不 具 合 箇 所 説 明 図

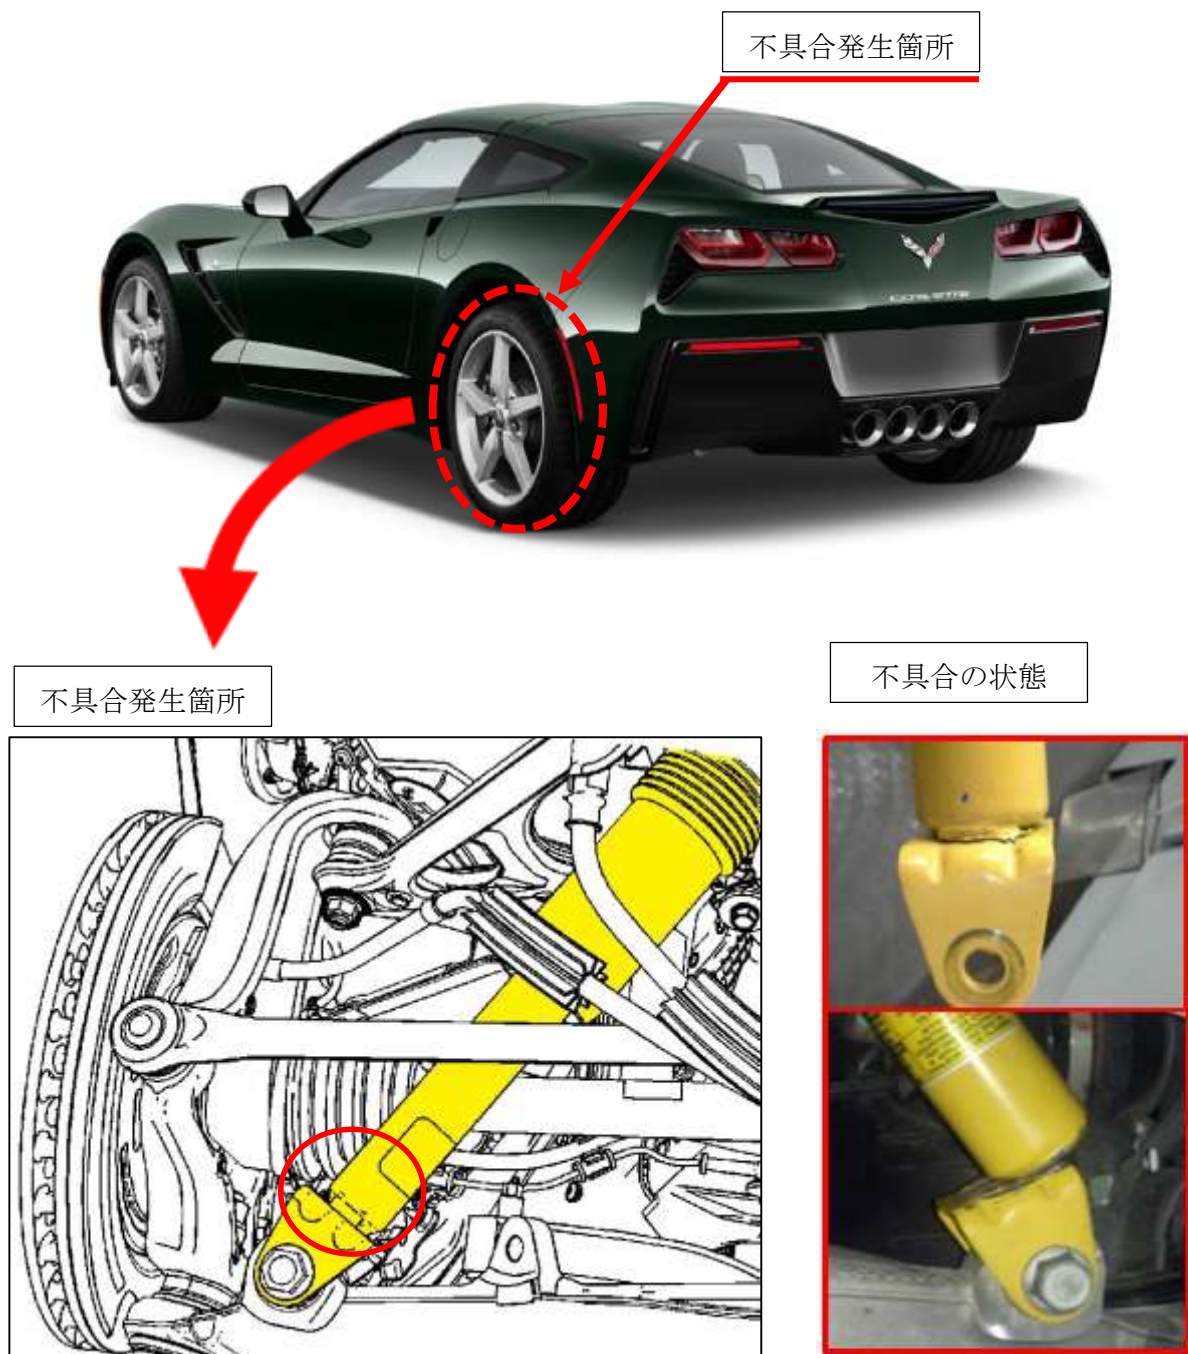
リヤショックアブソーバーにおいて、取付部分の溶接が不適切なため、当該部分が破損するものがある。そのため、異音が発生して走行安定性に支障をきたすおそれがある。

全車両、左右ショックアブソーバーを良品に交換する。

左ボディストラクチャー部分に黄色ペイントを塗布する。
